DELIBERAZIONE DELLA GIUNTA REGIONALE 21 aprile 2020, n. 573

Comune di PALAGIANELLO. Realizzazione di una pista di accesso alla campata ferroviaria n° 64 del “Viadotto Variante” tra i km 76+002 e 78+377 della linea Bari-Taranto sovrastante la gravina. Proponente: RETE FERROVIARIA ITALIANA S.p.A. AUTORIZZAZIONE PAESAGGISTICA, ai sensi dell’art. 146 del D.Lgs. 42/2004 e dell’art. 90 delle NTA del PPTR, in deroga ai sensi dell’art. 95 delle medesime NTA.

PARERE TECNICO

Immagine dello stato della gravina nel 2010

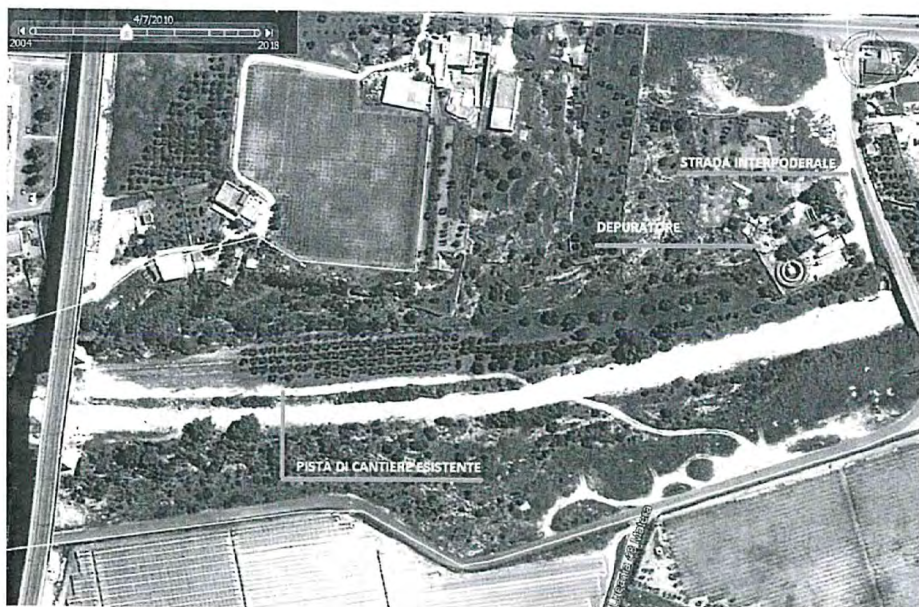
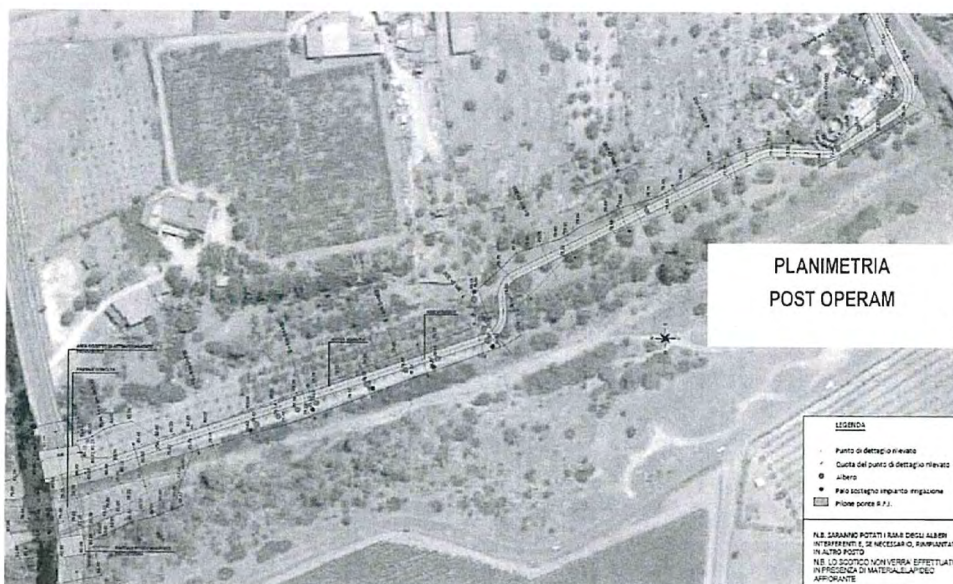
Rete Ferroviaria Italiana (RFI spa) ha la necessità di raggiungere il ponte ferroviario in acciaio-calcestruzzo sul sito in oggetto sia per effettuare la visita tecnica specialistica con i liquidi penetranti, che per programmare ed eseguire futuri interventi di manutenzione.

Tuttavia, nelle more di realizzare la pista suddetta e tenuta in considerazione l'altezza del ponte, RFI spa effettuerà una visita preliminare con l'utilizzo di droni, al fine di avere un riscontro dello stato della struttura anche a quote difficilmente verificabili con mezzi tradizionali.

Il progetto ha lo scopo di realizzare una viabilità di cantiere per l'esecuzione delle sopraccitate verifiche di cui sarà oggetto il ponte ferroviario. L'intervento consiste sostanzialmente nel ripristino di una viabilità di cantiere di larghezza pari a 4,00 m e lunghezza pari a circa 535 mt, da realizzarsi partendo da una strada interpodereale realizzata per raggiungere il depuratore esistente e proseguire successivamente tenendosi sul confine della gravina, fino alla pila del ponte ferroviario. La strada termina con una sorta di piazzale di dimensioni pari a 15,40 x 20,30 m circa. Come si evince dalle ortofoto del 2010, esisteva già una pista di accesso per permettere ai mezzi d'opera di raggiungere il costruendo ponte. È stato deciso di realizzare una nuova pista in quanto quella esistente risulta problematica per via delle forti pendenze, presenza di grossi massi, difficoltà di manovre di svolta per i mezzi pesanti. Ne consegue che l'intervento che si propone ricalcherebbe per un buon 70% il tracciato di una strada esistente (interpodereale di servizio al depuratore) e di una pista di cantiere di recente istituzione ed utilizzo (pista bordo gravina per passaggio mezzi d'opera).
